*Ministero dell' Ambiente e della Sicurezza Energetica*

**Commissione Tecnica PNRR - PNIEC**

**Parere n. 254 del 25/01/2024**

<b>Progetto</b>	<b>Progetto di un impianto fotovoltaico, della potenza di 18,043 MW e delle relative opere di connessione alla RTN integrato con un impianto di produzione di idrogeno verde, da realizzarsi nei comuni di Statte e Taranto (TA)</b> <b>ID_VIP: 8802</b>
<b>Proponente</b>	<b>METKA EGN Apulia S.r.l</b>

**Figura 6** – Impianti fotovoltaici presenti nella zona di impianto (in rosso il buffer di 5 km) – elaborazione della Commissione

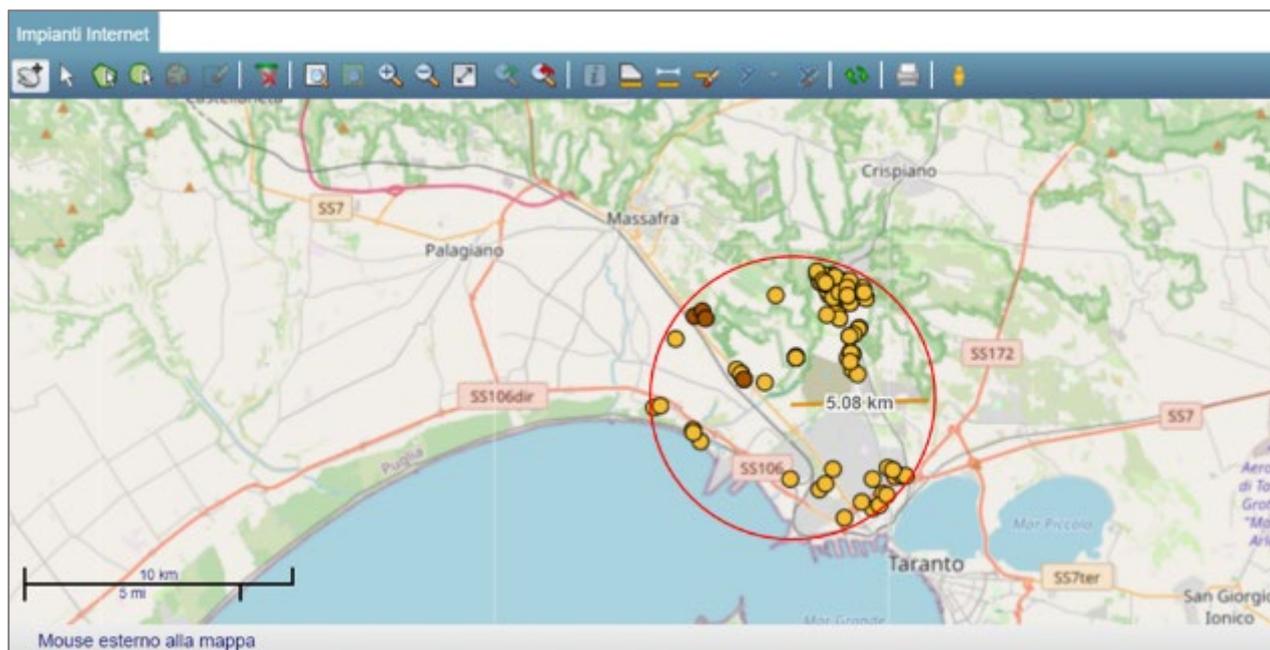
Da una verifica d'ufficio effettuata il 22/12/2023 sul portale pubblico Atlaimpanti del GSE [https://atla.gse.it/atlaimpanti/project/Atlaimpanti\\_Internet.html](https://atla.gse.it/atlaimpanti/project/Atlaimpanti_Internet.html) per l'individuazione degli impianti di produzione di energia presenti in un buffer di 5 km dall'area di impianto la Commissione ha rilevato che gli impianti attualmente esistenti sono numericamente rilevanti e con una potenza compresa tra i 1,92 e 998,78 kW per gli impianti solari e tra 992 e 3.704 kW per le bioenergie (Fig. 6).

**Figura 7** – Impianti fotovoltaici presenti nella zona di impianto (in rosso il buffer di 5 km) – elaborazione della Commissione

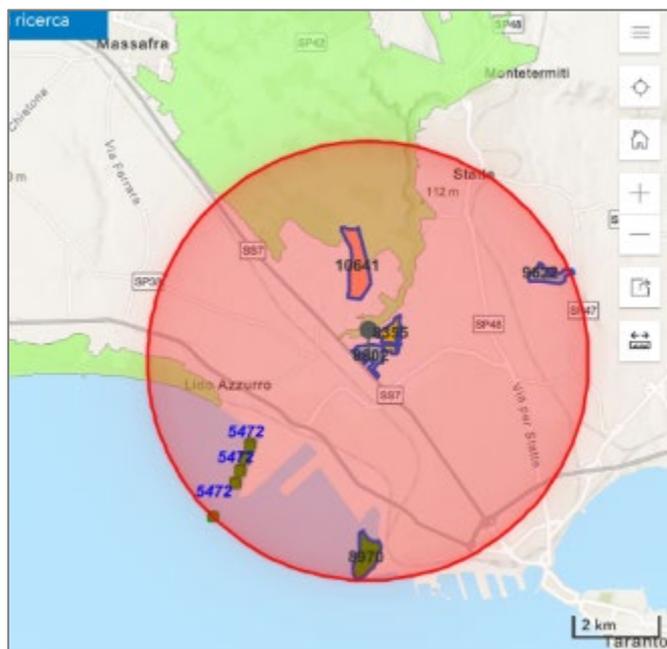
La Commissione rileva che l'Inoltre, da una verifica effettuata dalla Commissione sul portale pubblico del MiTE "Valutazioni e Autorizzazioni Ambientali"<sup>9</sup> in data 05/01/2024 in un buffer di 5 km dal centroide dell'area del campo fotovoltaico risultano attualmente all'esame i seguenti Progetti (Fig. 9):

Ad esito dell’analisi documentale e delle verifiche effettuate, la Commissione valuta che a titolo di compensazione degli impatti cumulativi dovuti alla possibile presenza di altri impianti FER, per un eventuale esito positivo delle procedure VIA in corso nonché per l’occupazione di suolo derivante dalla realizzazione delle opere di connessione, della SSU e dell’impianto di produzione di idrogeno, il progetto debba essere integrato con misure specifiche descritte nelle Condizioni ambientali relative agli aspetti progettuali (collegamenti di altri progetti alla medesima SE TERNA), alla biodiversità e al paesaggio.

**Figura 12 - Fotoinserimenti (elaborazione della Commissione)**

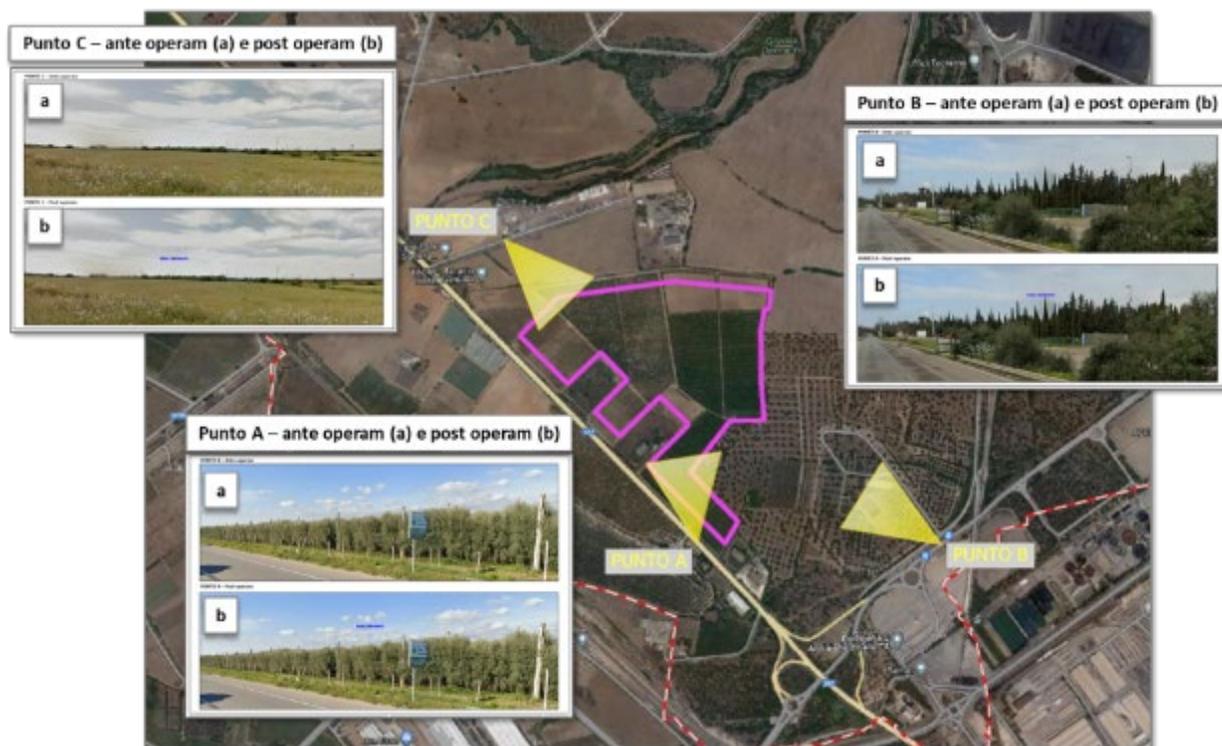
I calcoli effettuati hanno restituito un valore di IP nullo per 3 punti (P1, P2 e P3) e basso per i rimanenti portando il Proponente a concludere che l'impatto visivo prodotto dall'impianto fotovoltaico oggetto della presente relazione è da considerarsi basso o nullo dai punti bersaglio coincidenti con le segnalazioni architettoniche a carattere culturale- insediativo presenti nell'area di intervento. Le simulazioni di inserimento effettuate in prossimità della viabilità più prossima all'impianto mostrano che in virtù dell'orografia del territorio, della vegetazione presente e degli elementi antropici esistenti che si frappongono tra l'osservatore e l'area oggetto di studio l'impianto in progetto da tali punti non risulta visibile. Il Proponente segnala inoltre che la presenza di importanti poli industriali limitrofi ha alterato da tempo del paesaggio agrario in maniera irreversibile. Come già specificato in Cap. III le colture arboree esistenti lungo il perimetro della futura recinzione saranno mantenute.
